विषय :- बागेश्वर-बालीघाट-धरमधर खनतोली मोटर मार्ग निर्माण (प्रस्ताव संख्या 12710/2015)

विषय – आनलाईन प्रस्ताव बागेश्वर-बालीघाट-धरमघर खनतोली मोटर मार्ग निर्माण (प्रस्ताव संख्या 12710/2015)।

बागेश्वर-बालीघाट-धरमघर खन्तोली मोटर मार्ग (प्रस्ताव सं0 12710/2015)

डिजिटल मानचित्र - जनपद बागेश्वर के अन्तर्गत बालीघाट धरमधर मोटर मार्ग के खन्तोली पुली से गुरुगुब्बा प्राथमिक पाठशाला तक 3.00 किमी० मोटर मार्ग के निर्माण हेतु

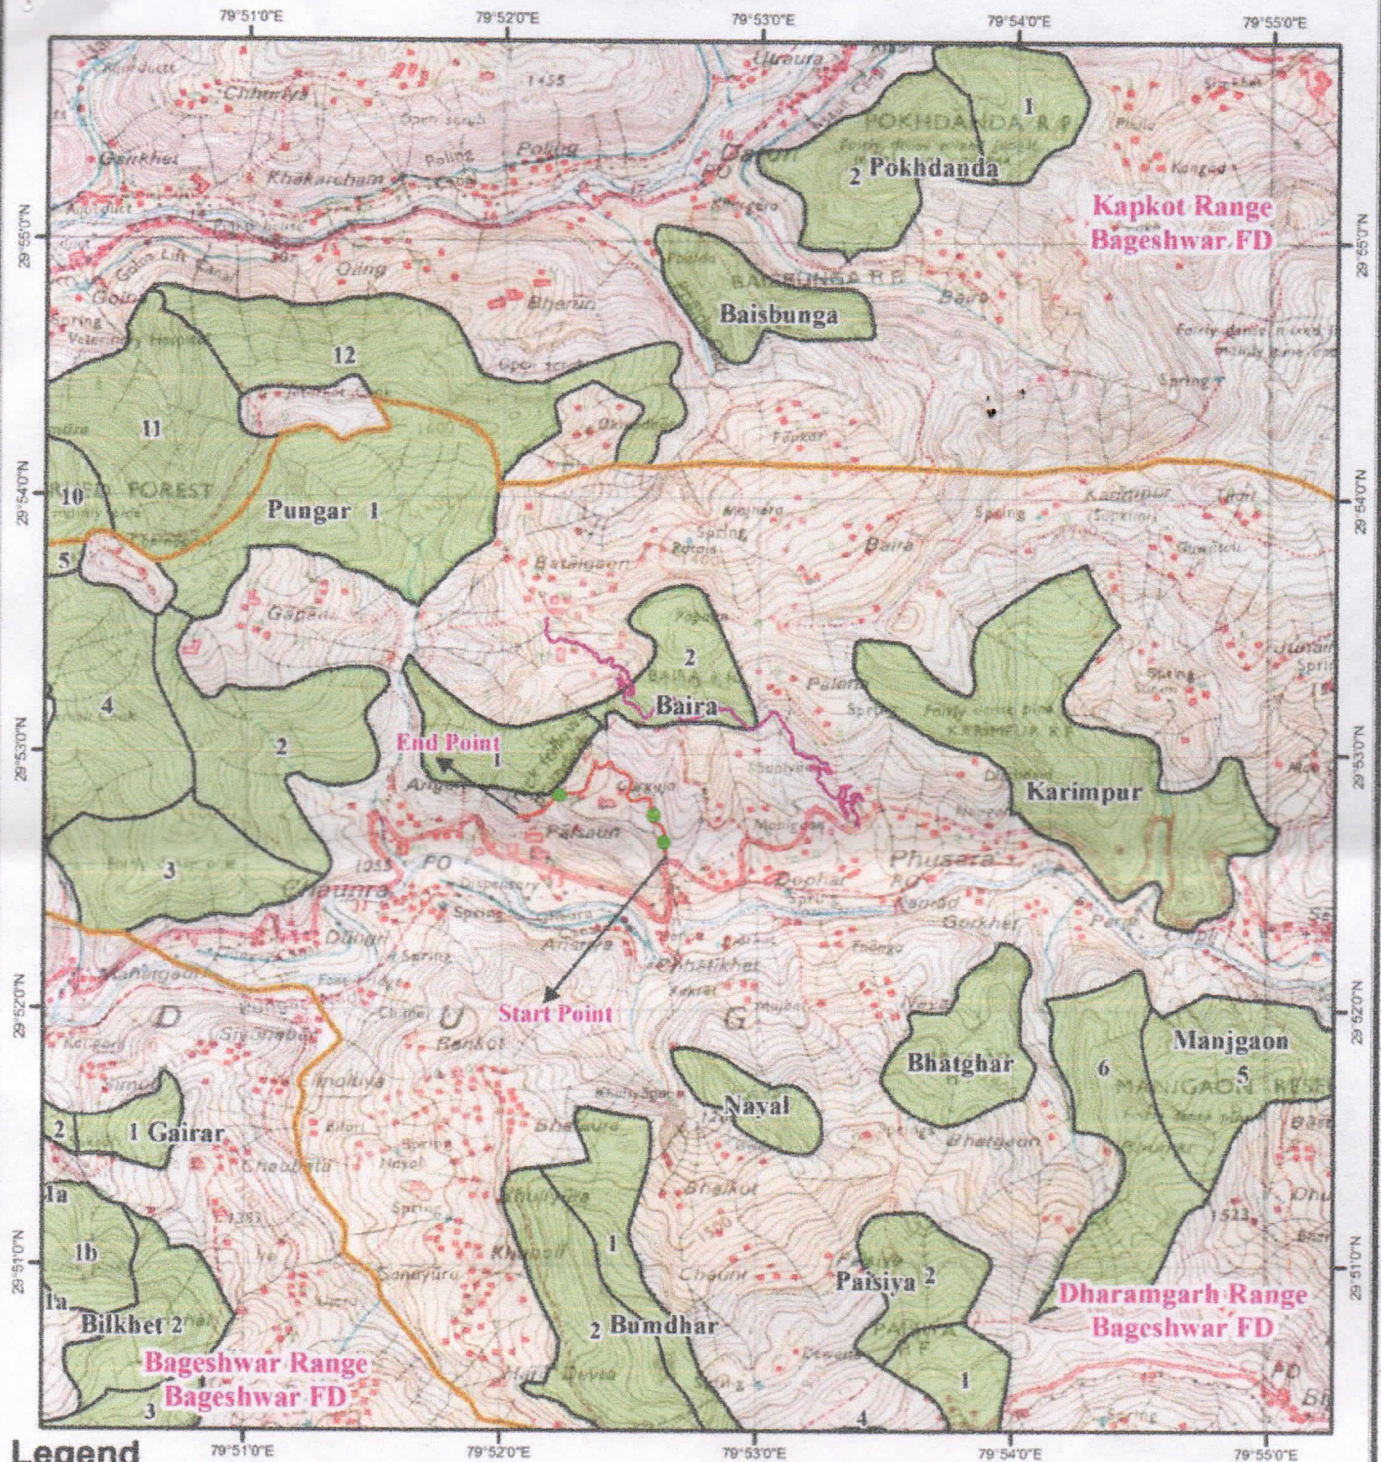
बिन्दु सं०	लगायी गयी आपत्तियाँ	आख्या
1	SOI Toposheet map attached with part I C is very dim and not legible may upload again.	Toposheet map पुनः अपलोड कर दिया गया है। Toposheet map संलग्न कर सुलभ सन्दर्भ हेतु प्रेषित है।
2	Employment to be generation not mentioned in part-1E.	Employemnt generation was shown as Nill in part-1 due to typing mistake Employment will generate during construction of road.
3	State Govt. Land proposed for muck disposal but legal status and area of this is not mentioned. May provide this in area proposed for diversion if this land is forest land.	मोटर मार्ग निर्माण हेतु 9.00 मी० चौ० में भूमि हस्तान्तरण हेतु प्रस्ताव गठित किया गया है। मोटर मार्ग निर्माण हेतु कुल 03 डम्पिंग जोन जिनकी चौ० 1.50 मी० है, तथा प्रतिधारक दीवार जिसकी ऊ० 2.00 से 3.00 मी० के बीच है प्रस्तावित किये गये हैं। मार्ग निर्माण 6.00 मी चौ० में किया जायेगा। तथा इसके पश्चात् खड्डे साईड में स्थित 1.50 मी० चौ० के डम्पिंग जोन में मलवा निस्तारण किया जायेगा। इस प्रकार समस्त 03 डम्पिंग जोन में 6.00 मी० मार्ग निर्माण एवं खड्ड साईड में 1.50 मी० कुल 7.50 मी० चौ० में भूमि प्रभावित होगी तथा मलवा निस्तारण स्थल का क्षेत्रफल भूमि हस्तान्तरण हेतु 9.00 मी० चौ० में सम्मिलित है।
